Info produit

STRIPCAT II

Stripcat 2.1 nouveautés :

Dimensions

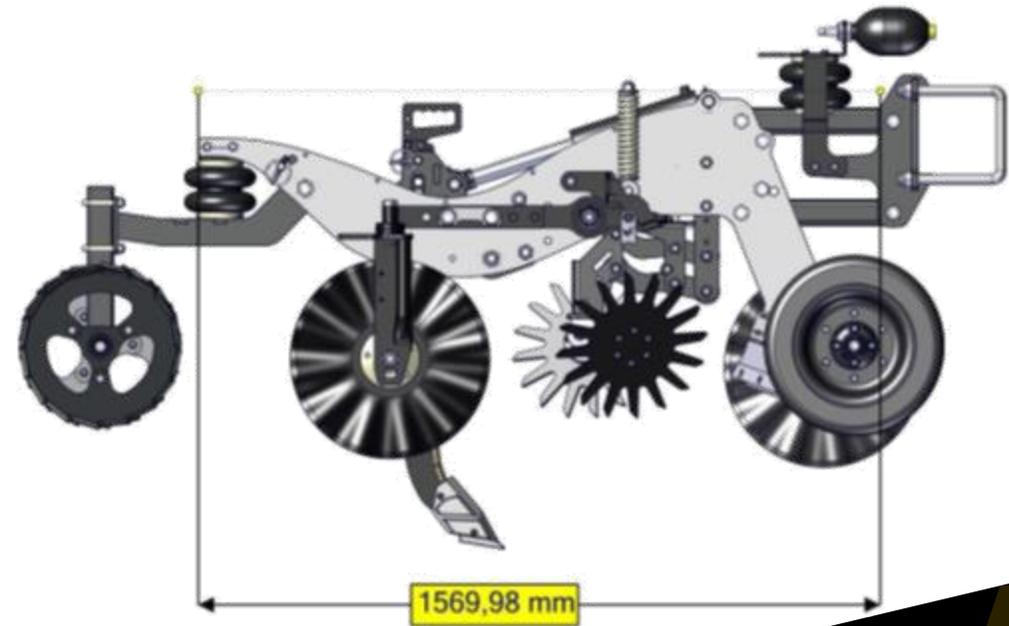
L'élément de STRPCAT 2.1 a été rallongé de 10cm pour mettre les options dents double produit solide, dent solide + liquide, dent double solide + liquide.

Bras de parallélogramme

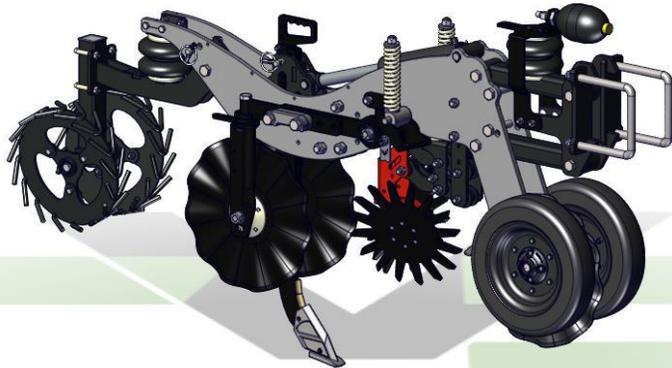
Les bras de parallélogramme ont été équipés de roulement afin de limiter le jeu et l'usure

**Configuration chasse débris
(Standard)**

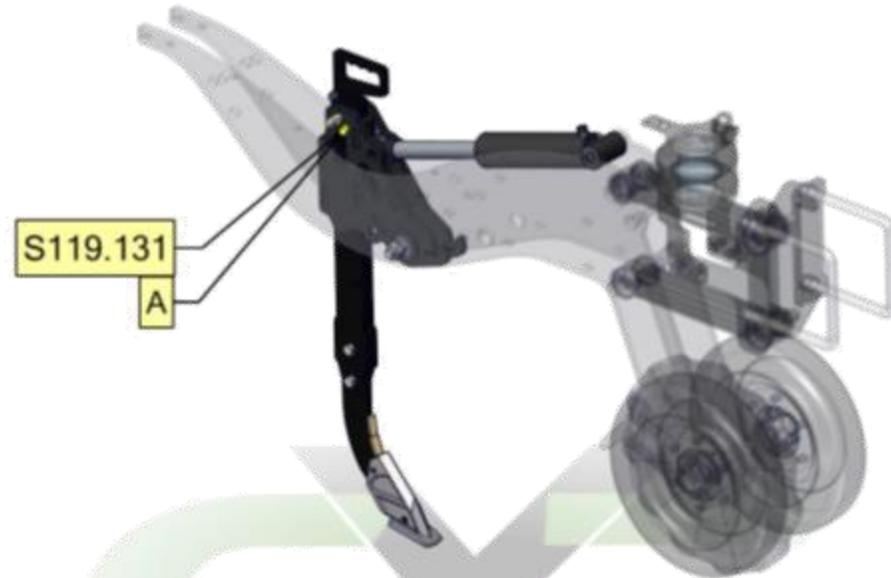
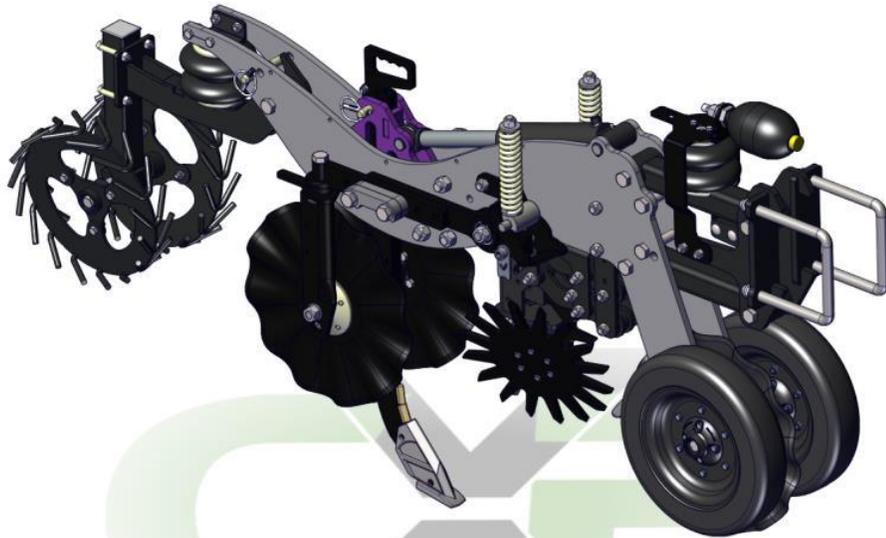
L'angle des chasse débris a été réduit pour faciliter le passage des résidus et l'embase du chasse débris a été modifier pour éviter le blocage des pierres.

Bras butteurs

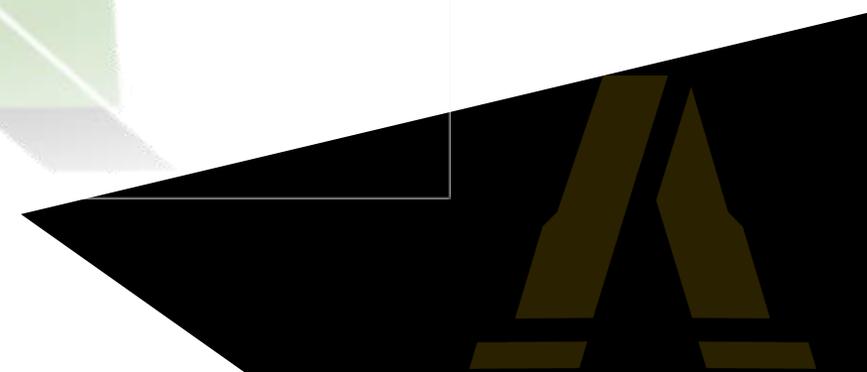
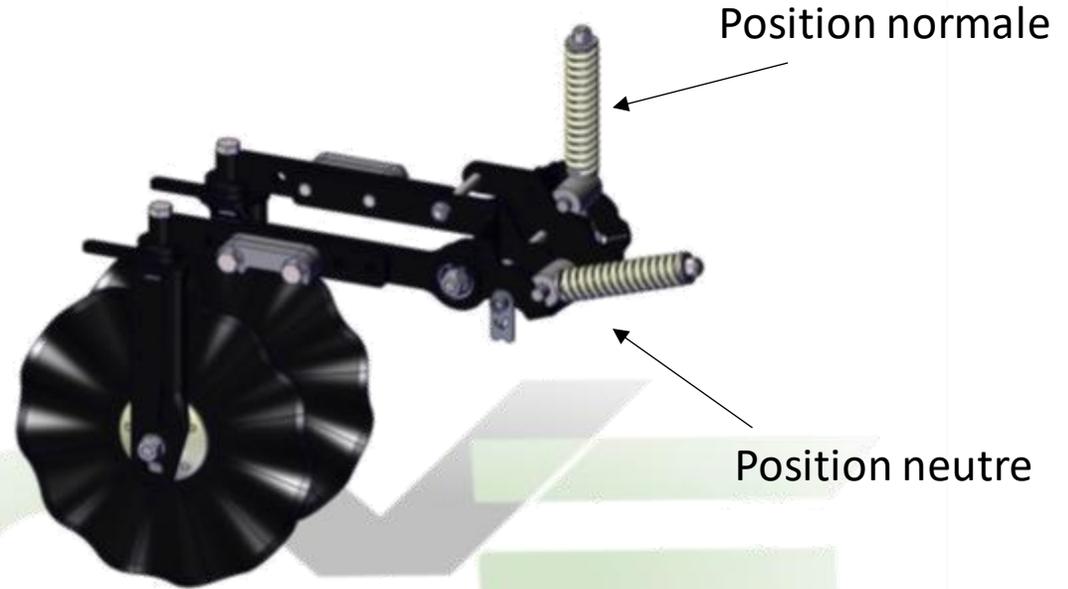
Modification des bras butteurs, il est possible de baisser le ressort pour que l'effort soit quasiment nul.
Le profil a également été changé afin de d'avoir un meilleur écoulement des résidus

Rappui arrière

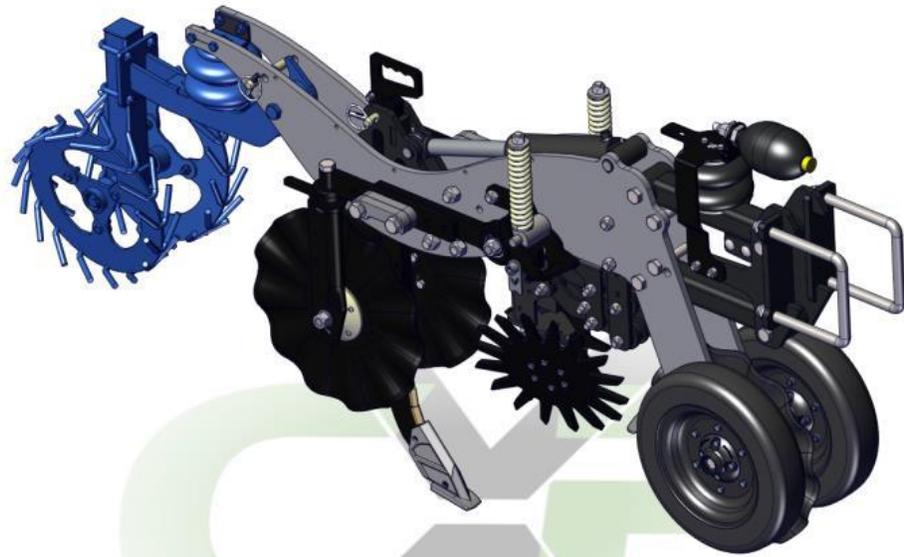
Une deuxième position a été ajoutée pour le poumon de rappui uniquement pour l'option:
« KIT SEMIS DOUBLE »
